Autorité environnementale

Avis délibéré de l'Autorité environnementale sur la création d'un port urbain à Triel-sur-Seine / Carrières-sous-Poissy (78)

n°Ae : 2012-78

Schéma d'aménagement prévu à échéance 2018 pour le port urbain et la ZAC Écopôle Seine Aval

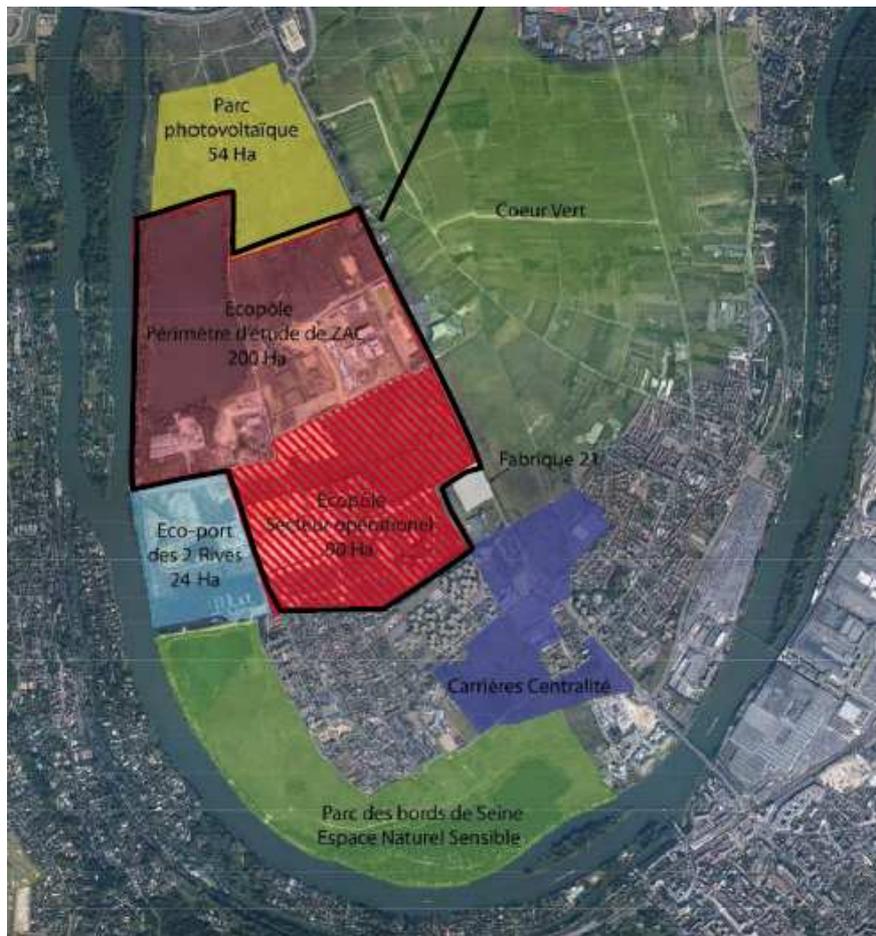
Toutefois, l'aménagement du port partagé prévoit que l'estacade, d'une largeur de quelques mètres, soit remplacée par un quai de 220 mètres, à une date où les plantations n'auront qu'à peine eu le temps de s'installer et de commencer leur développement. C'est ainsi environ la moitié de la berge nord de la darse qui sera artificialisée 12 ans après la première phase du projet.

L'Ae recommande que des mesures soient prises afin de contenir la pression d'artificialisation qui s'exercera sur la berge nord de la darse à moyen et long terme, et de définir des mesures spécifiques de compensation permettant de restaurer une fonctionnalité écologique équivalente dans les environs.

Figure extraite de l'étude d'impact (page 313 de la pièce III, et annexe 18)¹²

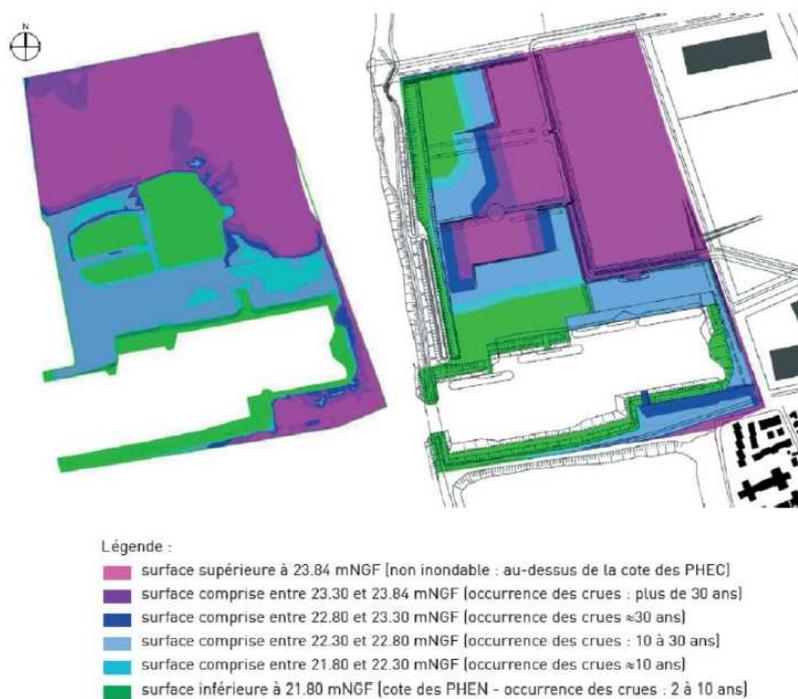
Cette présentation d'un double état initial apporte une information essentielle pour comprendre les enjeux du projet. Pour l'Ae, les différences essentielles entre ces deux états initiaux concernent les inondations (voir figure suivante) et l'avifaune.

Pour l'Ae, les impacts du projet doivent être évalués en comparant l'état initial tel qu'il aurait évolué sans projet (situation de référence) et l'état après réalisation du projet (à l'exception de l'évaluation du respect de la réglementation relative aux crues, qui s'applique nécessairement à partir de l'état actuel). Dans le cas présent, il n'est pas explicitement précisé ce que deviendrait le site sans le projet de Ports de Paris. S'il est probable que LGSN continuerait d'exploiter les granulats pendant un certain temps, il est aussi raisonnable de prendre en compte le fait que cette exploitation ne pourrait pas perdurer après épuisement du gisement.

Extrait du PPRI (le périmètre du projet est indiqué par un trait bleu)

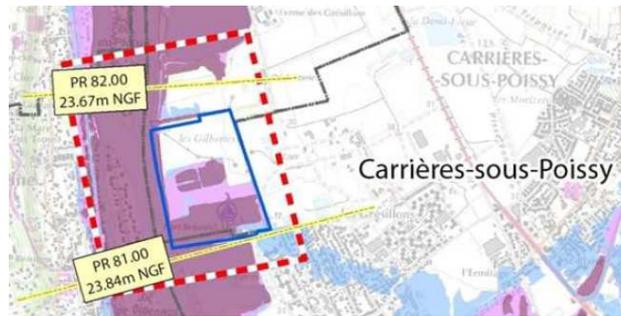
La cote des plus hautes eaux connues (PHEC) est de 23,84 m NGF, ce qui correspond au niveau de la crue de référence (1910) atteint au point de référence le plus proche situé à l'amont du projet (PR 81). L'étude d'impact et l'annexe 18 (diagnostic hydraulique du projet) présentent une interpolation entre ce niveau et le point de référence aval (PR 82), afin de présenter le niveau probablement atteint au droit du projet : 23,79 m NGF.

Or le PPRI stipule que « dans le cas d'une construction située entre deux PR, le calcul sera établi sur la base des cotes prises au niveau du PR situé le plus en amont par rapport à la construction projetée ».

L'Ae recommande de vérifier que tous les calculs liés à l'application du PPRI ont bien été réalisés sur la base d'une cote PHEC de 23,84 m NGF et, en cas contraire, de mettre à jour les données et les mesures prévues.

Localisation des ZNIEFF au niveau de la boucle de Chanteloup (source : étude d'impact)

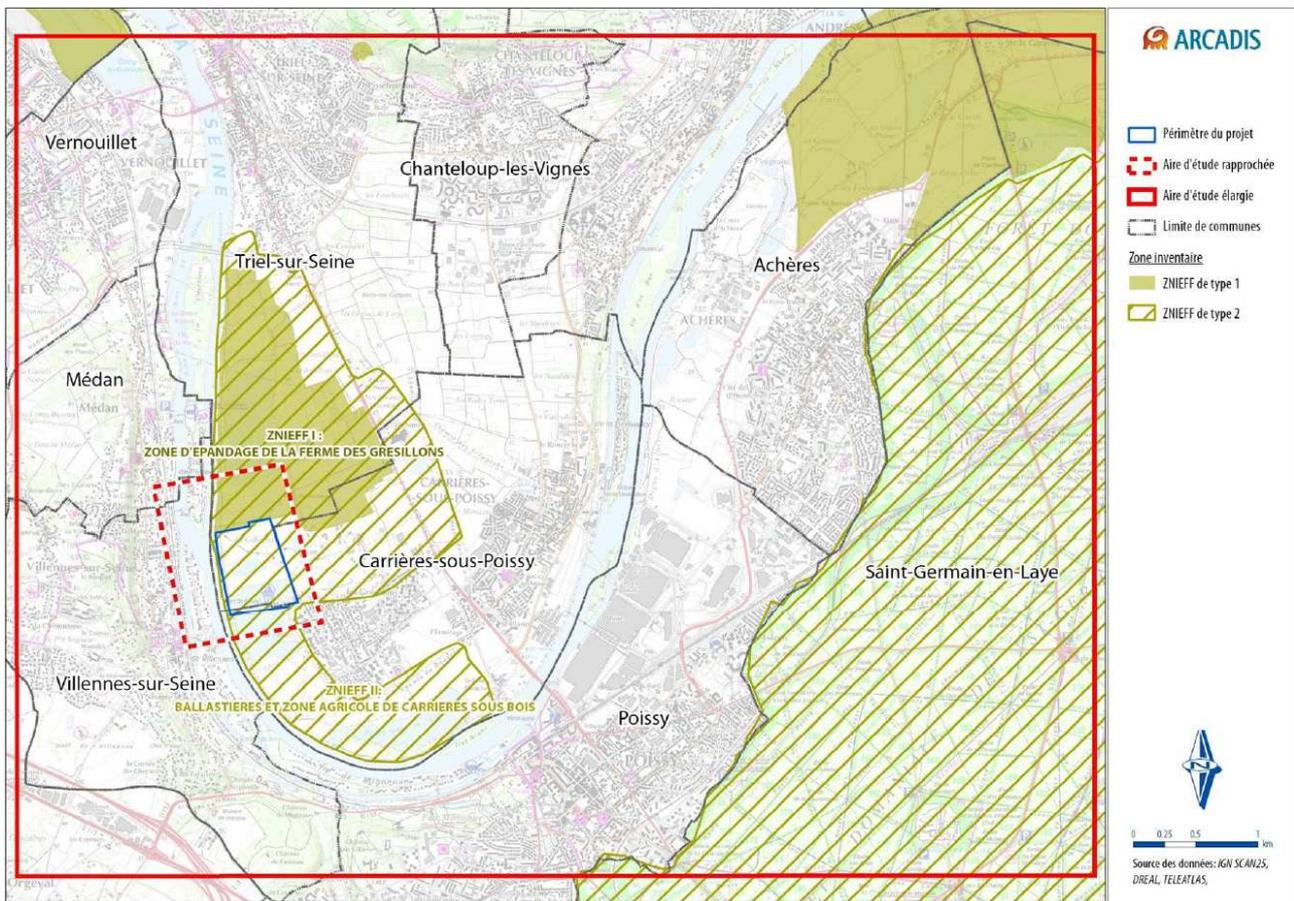
L'Ae note que l'emprise du projet intercepte celle de la ZNIEFF en la divisant en deux parties disjointes.

L'Ae signale que cette ZNIEFF n'existe pas (ou plus) à l'inventaire national du patrimoine naturel¹⁵ et recommande d'en vérifier l'existence effective et de mettre à jour, le cas échéant, l'étude d'impact.
